株式会社 椿本チェイン
 執行役員
 チェーン・精機営業統括部長
 川口 博正

プラロックチェーン RSP-UPO122形の販売中止のご案内

2. RSP-UPO122形とRSP60-CU-2形の互換性について

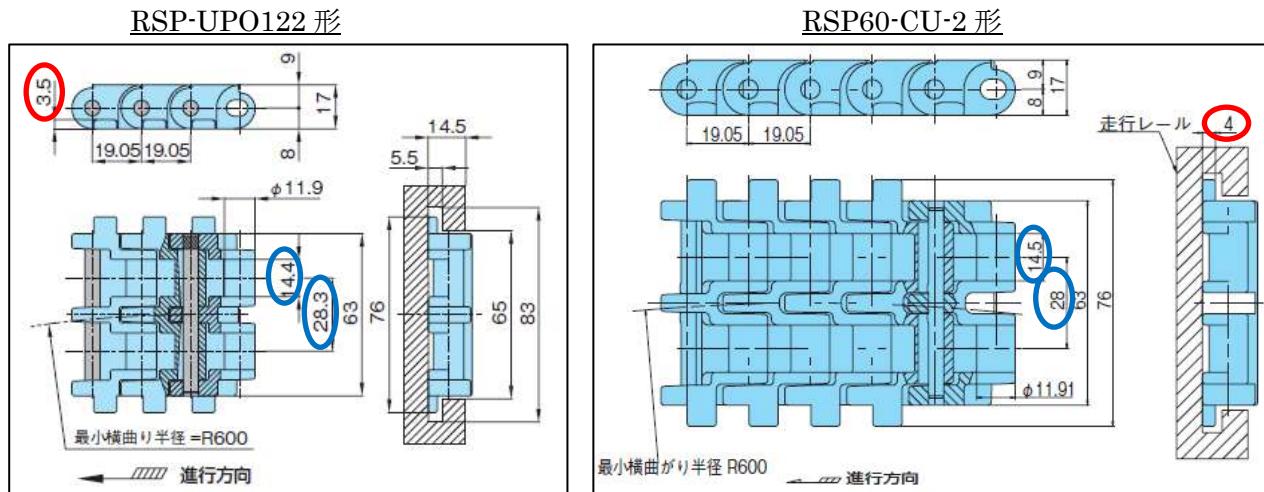
下記に形状を示します。若干ですが、形状が異なります(相違箇所=○○)。
 交換される場合は、チェーン一式交換していただきますようお願い致します。
 スプロケット、フレームについては、そのままご使用いただけます。
 チェーンの品質物性(許容張力等)は仕様が同一であれば同一とお考えください。

2014年4月受注分より、RSP60-CU-2形にて対応させていただきます。
 カタログ等については、順次改訂を実施します。
